VICEPRESIDENCIA DE SEGUIMIENTO, CONTROL Y SEGURIDAD MINERA
GRUPO DE PROYECTOS DE INTERES NACIONAL

AUTO VSC – 017

REFERENCIA:	CONTRATO DE CONCESIÓN – PROYECTO ZIPAQUIRÁ
CÓDIGO RMN:	HIQO-03
TITULAR:	COLOMBIANA DE SALES Y MINAS LIMITADA – COLSALMINAS LTDA.
MINERAL:	SAL
MUNICIPIO:	ZIPAQUIRÁ
DEPARTAMENTO:	CUNDINAMARCA
AREA:	337 HECTÁREAS Y 4717 METROS CUADRADOS
RMN:	16 DE SEPTIEMBRE DE 2008
DURACION:	30 AÑOS
ETAPA:	EXPLOTACIÓN
ASUNTO:	ACOGES Y PONES EN CONOCIMIENTO DEL TITULAR MINERO EL INFORME DE VISITA No. VSC - 001 DEL 3 DE ENERO DE 2025.

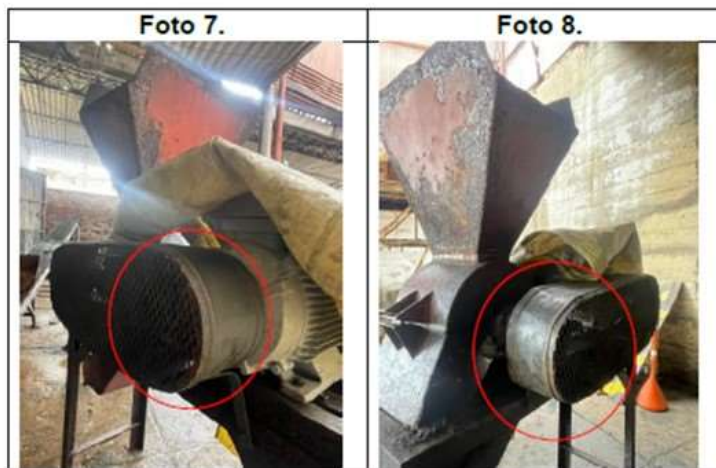
“2.31. SE REQUIERE instalar guarda de protección a las correas del motor del molino ubicado en la bodega de molienda.”

SE ACEPTA la información presentada, toda vez que, se instaló señalización en el punto referenciado, lo cual fue verificado en la inspección de fiscalización.

Figura 1. Vista general Ortofotomosaico/Modelo digital. Fuente: Titular: Figura 15 y 16, anexo 6

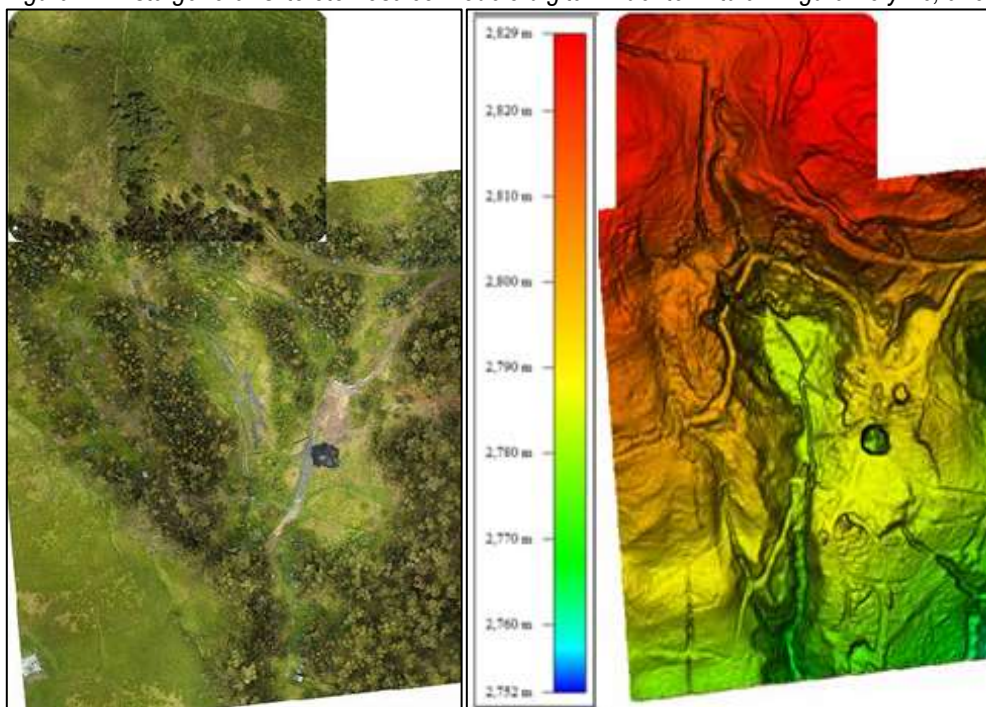
Se tiene delimitada la cuenca hidrográfica del área sobre la cual se hizo el levantamiento topográfico. Se menciona “(...) Es conveniente actualizar todas las altimetrías dentro de los 800m que conforman el domo salino y que corresponden a los 45 ejes en donde se ha venido trabajando el depósito salino” (página 28).

Foto:2- Imagen del pozo 4, túnel 2, verificación que esta cerrado

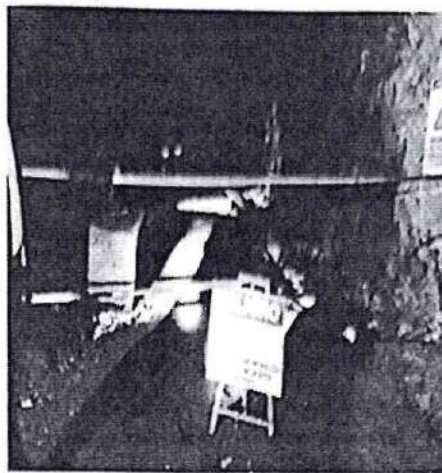
1. **Cumplimiento Continuo de la Suspensión:** Se requiere que el titular de la actividad minera, Colsalminas Ltda., continúe cumpliendo con la medida de suspensión impuesta por la ANM.
2. **Envío de Informe:** Se solicita que el informe de esta visita sea enviado a todas las entidades pertinentes: ANM, Colsalminas Ltda., Secretaría de Gobierno, Inspección de Policía, y Alcaldía de Zipaquirá.

Foto:3- verificación pozo 4 - inactivo, con fuga de agua
